LÅG UTEFFEKT:

EXITER

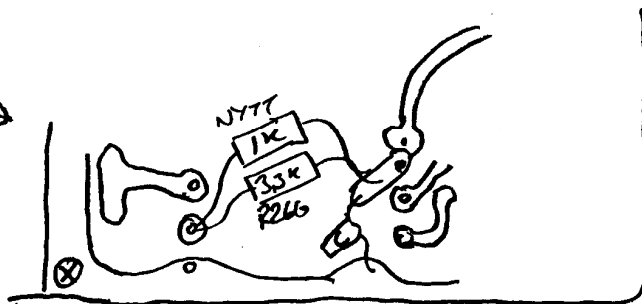
4.7p // C204
TA BORT R222

TRIMMER 5,5p

~~2.7p~~ // C250

10 p // C244

10 p // C238

10 p // C252

(TA BORT R232)
ÄNDRA TILL -100R 231

TRIMMA TILL MIN. STRÖM
FÖRISPRÅG!
ELLER TRIMMA, YTMONT.

1K // R266 I EXITER. I VISSA FALL

UPPNÄR MAN 10W FÄR MAN VÄRDA GLAD -
DOM LIGGER NORMALT MELLAN 7-8W UTM
MODIFIERINGAR SÅ DET ÄR MARGINELLT.
10 p // C244 OCH ATT ÄNDRA R231/232 ÄR OFTAST
MEST EFFIKVANT. TRIMMETEN // C250 ÄR BRA
FÖR MAN FÄR NETT STRÖMMEN I SLUTTANEN!
VÄND
